## 改善箇所説明図③

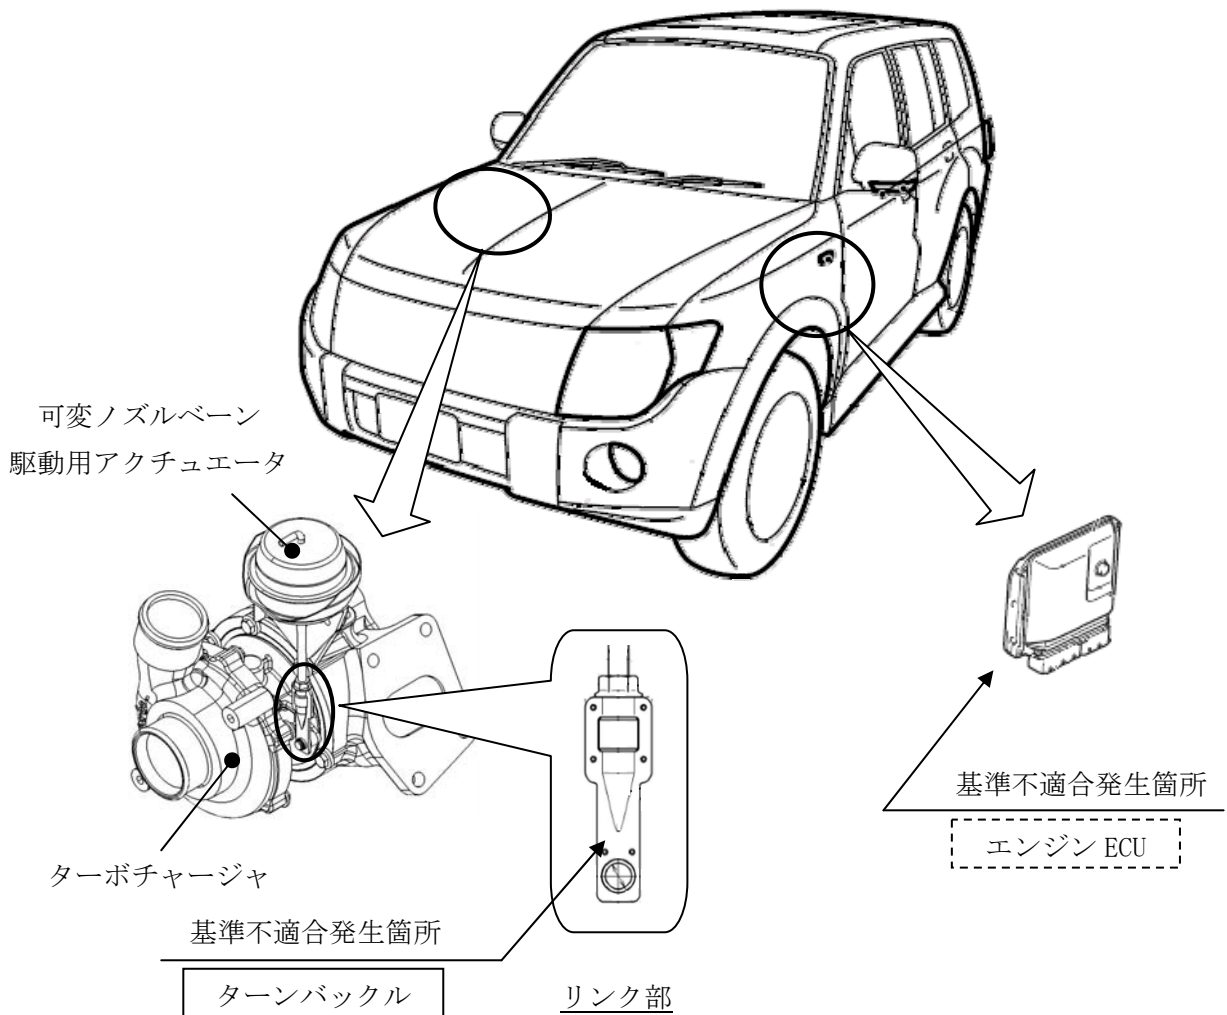
ターボチャージャの可変ノズルベーンを駆動するリンク部の耐食性が不十分なため、当該リンク部が発錆して固着する場合があります。そのため、エンジン ECU が過給圧異常を検出してエンジン警告灯が点灯し、出力制限を伴うフェールセーフモードに入るとともに、排気ガス濃度が基準値を超過するおそれがある。

全車両、ターボチャージャの可変ノズルベーンを駆動するリンク部のターンバックルを対策品と交換し、エンジン ECU のプログラムを対策品に書き替える。

注：図中の  内は、交換する部品を示す。

図中の  内は、プログラムを書き替える部品を示す。
